Objet :

Modification de Zonage entre la rue Bajac et Ch Payssat

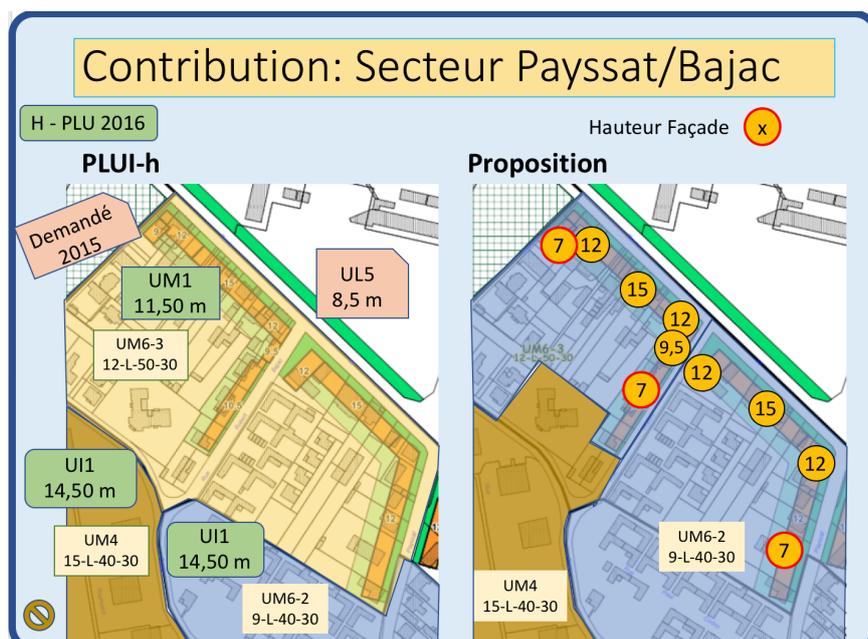
Mandaté par son Assemblée générale 2018, le CQOM demande que l'étiquette de la zone située entre la rue Bajac, la route de Revel et le chemin Payssat soit modifiée pour passer de UM6-3 / 12-L-50-30 à UM6-2 / 9-L-40-30.

Au sud de la route de Revel, entre le ch. Payssat et la rue Bajac, la zone UM6-3 / 12-L-50-30 telle que définie sur le PLUI-h arrêté, recouvre une zone où les parcelles en arrière de bordure de la route de Revel sont strictement bâties de pavillons (R+1) récents.

Au sud et l'ouest de cette zone l'étiquette définie au PLUI-h (UM4 / 15-L-40-30) rend compte de l'état actuel des constructions : immeubles de 14 à 15 m de haut en implantation dispersée.

Au sud et à l'est de cette zone, le PLUI-h tel qu'arrêté, reprend en compte la typologie actuelle des constructions par une modification qui fait passer d'une classification UI1 (h = 14,5 m) à UM6-2 / 9-L-40-30 (Hf = 9m)

Le PLUI-h tel qu'arrêté met aussi en relief une extension des graphiques de détail de type B, vers le cœur des zones d'habitation, aussi bien le long de la rue Bajac que sur le haut du chemin Payssat. A noter aussi que les hauteurs définies sur ces graphiques sont en augmentation de 3,0 m (1 étage) par rapport au PLU 2016.

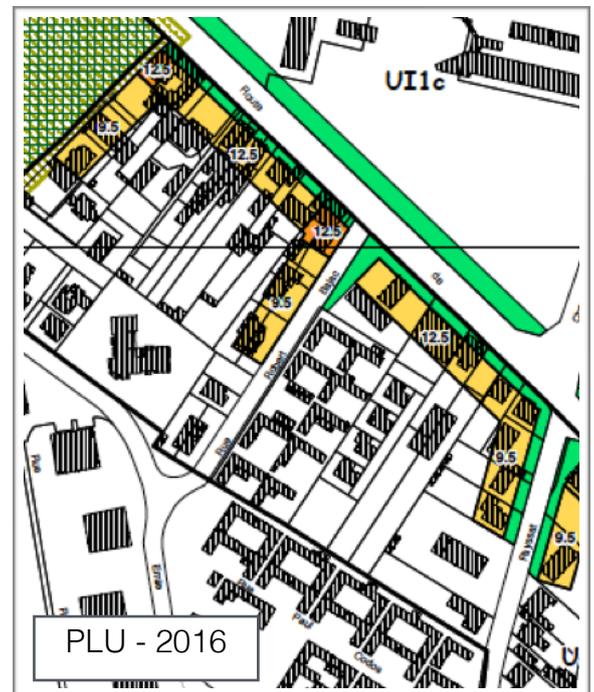
La classification de cette zone en UM6-3 / 12-L-50-30 ne reflète pas, contrairement aux classifications sus nommées, l'existant sur ce secteur qui, mis à part les constructions récentes sur le nord de la rue Bajac, est constitué de pavillons individuels (Hf = 6 m) neufs ou récents.

D'autre part, entre Payssat et Bajac, les parcelles non construites constituent des zones de pleine terre (4 parcelles) qui forment un espace de verdure participant à la protection des oiseaux en milieu urbain, en complément du parc Alalouf.

Entre la rue Bajac et le parc Alalouf les terrains sont plus étroits, et mis à part les petits immeubles récents construits en bordure des rues Bajac et Lécrivain, les parcelles constituent, en arrière de la bordure d'immeubles envisagés sur la Rte de Revel, un secteur qu'il convient de protéger. Cet espace pouvant faire écho au parc Alalouf qui est de l'autre côté de la venelle.

Nous demandons que toute cette zone, mis à part les parcelles sur lesquelles des immeubles sont déjà réalisés soit classifiée UM6-2 / 9-L-50-30 (voir planche page précédente)

Cette solution ayant pour effet de conserver les hauteurs des constructions à l'identique de l'existant et de favoriser, localement, la préservation d'un secteur dense de faible hauteur.

- Limiter les hauteurs de façade sur la rue Bajac à 9,0 m (au lieu de 10,5 m)
- Réduire rapidement, à partir du carrefour, les hauteurs sur Chemin Payssat, côtés pair et impair, pour passer de 12,0 m à 7,0 m sur les trois premières parcelles et éviter de donner l'impression de vouloir transformer le chemin Payssat en axe principal de transit.
